# 泊発電所3号炉

## 基準地震動の策定及び年超過確率の参照 (地震等に係る知見の反映について)

令和6年8月30日  
北海道電力株式会社

## 震源モデル図(アスペリティ位置の変更)

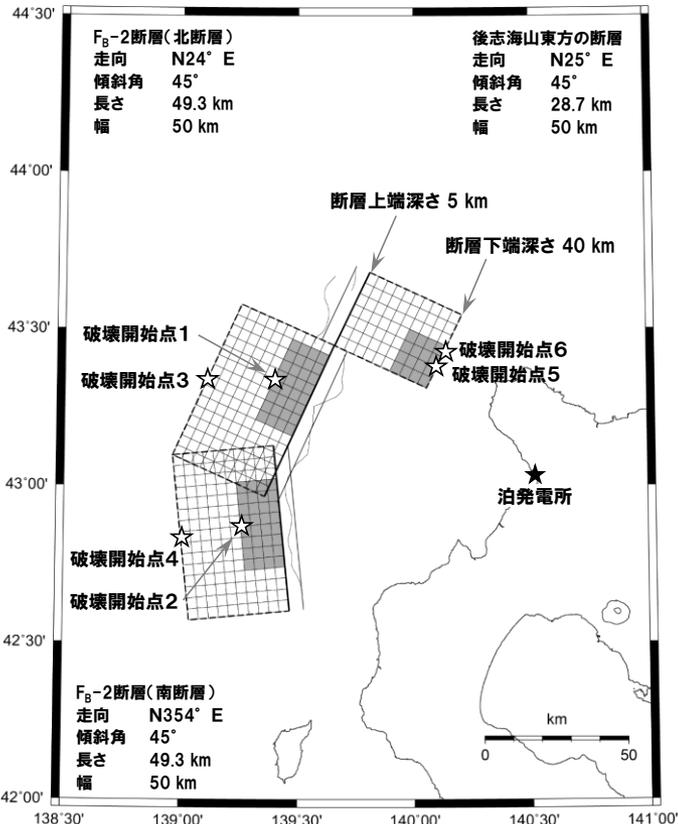
○令和6年7月19日審査会合での指摘事項を踏まえ、「後志海山東方の断層～F<sub>B</sub>-2断層による地震」の地震動評価に用いる断層モデルのアスペリティ位置について、敷地への影響が大きくなるように、敷地までの距離が最短となる位置に変更している。

令和6年7月19日審査会合  
 (アスペリティ位置変更前)  
 基本震源モデル

今回検討結果  
 (アスペリティ位置変更後)  
 基本震源モデル

震源モデル	アスペリティ最短距離 (km)
令和6年7月19日審査会合 (アスペリティ位置変更前)	71.6
今回検討結果 (アスペリティ位置変更後)	62.9
